Re.: Expediente No. NC2019/0011051

Solicitud de Patente de Invención titulada: “LADRILLO PARA AISLAMIENTO TÉRMICO”

Solicitante: UNIVERSIDAD FRANCISCO DE PAULA SANTANDER

RESPUESTA AL OFICIO No. 5948,
NOTIFICADO EL 30 DE ABRIL DE 2022
(PRIMER EXAMEN DE FONDO)

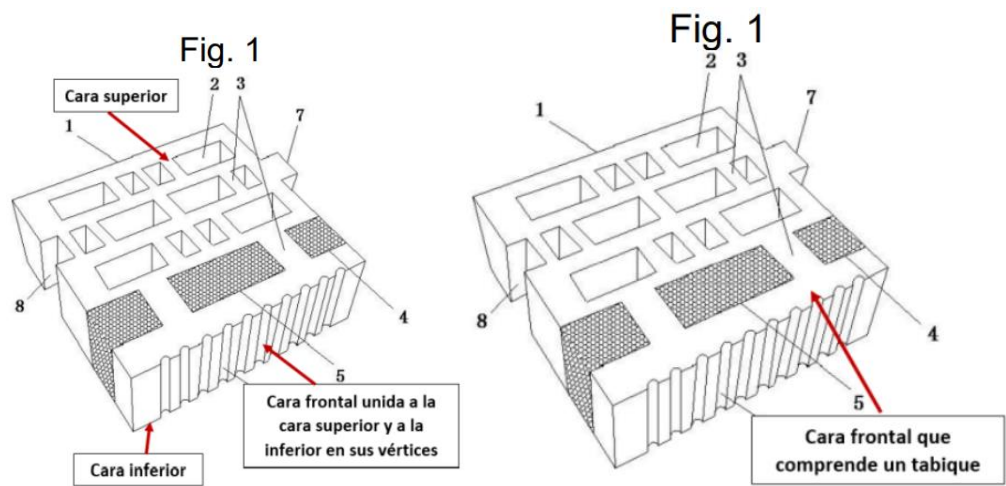
- El Despacho indica que la Reivindicación 2 no coincide con lo presentado en los dibujos, al mencionar que “la cara frontal (4) y la cara trasera (5) conforman un espacio de flujo (12) de intercambio de calor entre las caras frontales y traseras”. Mientras que en la figura 4 se utiliza el número de referencia (12) para señalar el espacio que queda entre los tabiques de dos bloques unidos o el espacio que queda entre el tabique y la cara intermedia entre la cara frontal y la cara posterior;

c- Además, se modificó la FIG. 2 para cambiar la posición del número de referencia (12) con el ánimo de brindar mayor claridad a la presente solicitud.

i) En relación con la coincidencia de la FIG. 4 con la Reivindicación 2 me permito indicar que dicha FIG. 4 fue modificada de tal manera que se ajustó la posición del número de referencia (12) para que haya concordancia entre las figuras y la materia reivindicada, para así aumentar la claridad de la materia reclamada. Por lo tanto, considero superada la anterior objeción.

Figura A. FIG. 1 de la presente invención el cual corresponde a un ejemplo ilustrativo no limitativo.

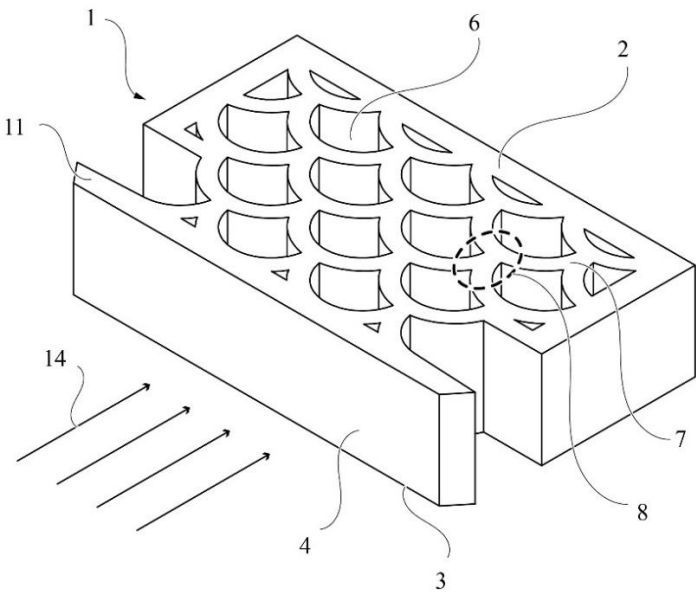
- D1 no divulga un canal pasante (6) que se extiende desde la cara superior (2) hasta la cara inferior (3), donde el canal pasante se conforma de superficies (7) y nodos (8), en donde los nodos(8) conectan a las superficies (7) entre ellas; y donde las superficies (7) que delimitan cada uno de los canales pasantes (6) corresponden a una cisoide unida a un arco.

Particularmente, en dicha figura se muestra un ejemplo no limitativo del bloque en donde muestra que <u>las superficies (7) que delimitan cada uno de los canales pasantes (6) corresponden a una forma cisoide unida a un arco.</u>	Por su parte, D1 ilustra un bloque con unos canales <u>pasantes los cuales tienen una forma rectangular.</u> Es decir, en ningún momento muestran un cisoide conectado con un arco.

FIG. 1 de la presente invención	FIG. 1 de D1

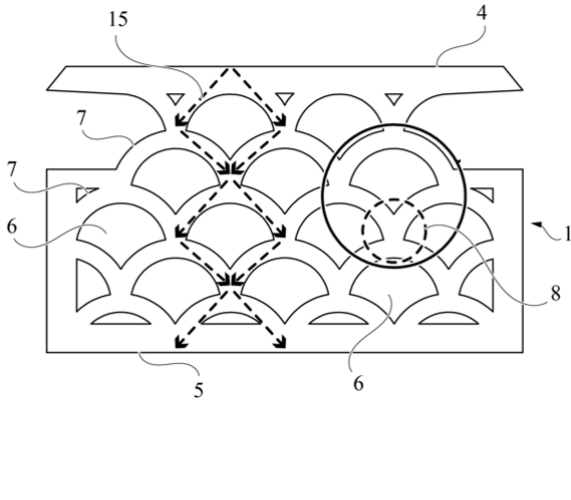
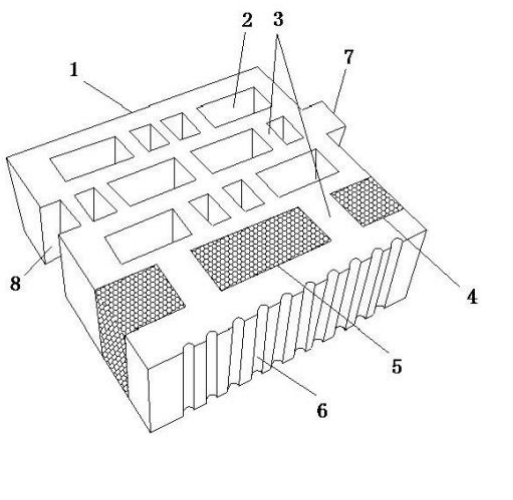
- D2 no divulga una cara frontal (4) comprende con al menos un tabique (11); y
- D2 no divulga un canal pasante (6) que se extiende desde la cara superior (2) hasta la cara inferior (3), donde el canal pasante se conforma de superficies (7) y nodos (8), en donde los nodos(8) conectan a las superficies (7) entre ellas; y donde las superficies (7) que delimitan cada uno de los canales pasantes (6) corresponden a una cisoide unida a un arco.

FIG. 1 de la presente invención	FIG. 1 y 2 de D2
Diagrama de un bloque (1) que muestra una cara frontal (4) con al menos un tabique (11). El bloque está dividido en secciones (6) por superficies (7) que delimitan canales pasantes (6). Las superficies (7) tienen una forma cisoide unida a un arco. Se muestran también las superficies laterales (5) y (8), y la superficie superior (15). Las superficies (6) están conectadas por un arco (11).	Diagrama de un bloque (10) que muestra una cara trasera (22) con un tabique. El bloque está dividido en secciones (12) por superficies (16) que delimitan canales pasantes (12). Las superficies (16) tienen una forma cisoide unida a un arco. Se muestran también las superficies laterales (18) y (20), y la superficie superior (24). Las superficies (12) están conectadas por un arco (22).
Particularmente, en dicha figura se muestra un ejemplo no limitativo del bloque en donde muestra que una <u>cara frontal (4) que</u> comprende con al menos un tabique (11); y que las superficies (7) que delimitan cada uno de los canales pasantes (6) corresponden a una forma cisoide unida a un arco.	Por su parte, D21 ilustra un bloque con unos canales pasantes pero no muestran un cisoide conectado con un arco. Además, el Despacho indica que D2 anticipa una cara frontal con un tabique, sin embargo dicha supuesta cara frontal realmente corresponde a una cara trasera (22) (<i>rear face (22)</i>) según lo indica el documento. Por lo tanto, D2 tampoco divulga una <u>cara frontal (4)</u> que comprende con al menos un tabique (11). Además, D2 en ningún momento divulga un cisoide conectado con un arco.
